Deckplan 5 Blatt 5 T
 vom 29.06.2018
 ersetzt
 Lageplan 5, Unterlage 5 Blatt 5
 vom 29.08.2014

FESTSTELLUNGSENTWURF

Markt Kleinwallstadt
 Unterlage 5 Blatt 5 T
 Lageplan 5
 landschaftspfleger. Maßnahmen
 Ausgleichsmaßnahmen 6.10 - 6.11
 PROJIS-Nr.:
 Maßstab: 1 : 1000

St 2309
 Bau einer Ortsumfahrung Kleinwallstadt mit
 Neubau Mainbrücke südlich Kleinwallstadt

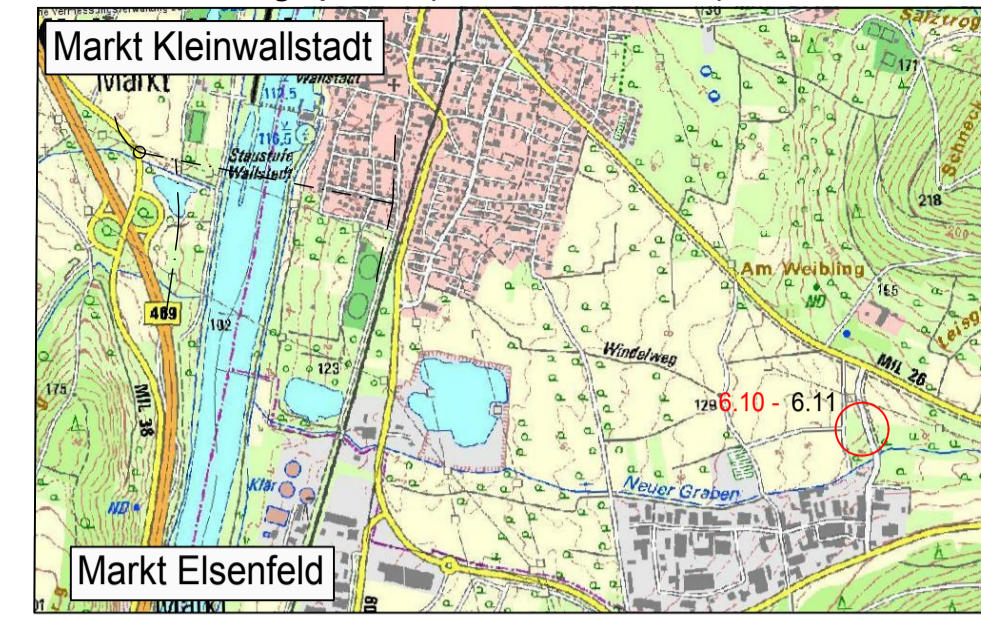
PL 7	Ausgleichsmaßnahme A10: Verkleinerung des Umgriffs (6.10)	30.01.2018	Heyne
Nr.	Art der Änderung	Datum	Zeichen
